## 改善箇所説明図

7速DSG型自動変速機

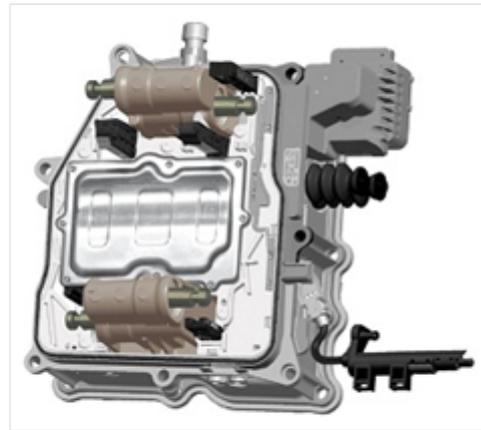
7速DSG型自動変速機を搭載した車両において、自動変速機制御コンピュータの基盤材質が不適切であるため、内部ショートが発生し電源用ヒューズが溶断するおそれがある。走行中に不具合が発生した場合、クラッチの締結が開放されることによって、車両の運行を維持するための駆動力が伝達されず惰性走行状態となり、車両停車後に再発進不能となる。なお、不具合が発生しても、車両を安全に停車させるための制動、操舵にかかわる機能は保持される。

駐車中に不具合が発生した場合、エンジンを始動できない、または始動できても発進不能となる。

全車両、自動変速機制御コンピュータを対策品と交換する。
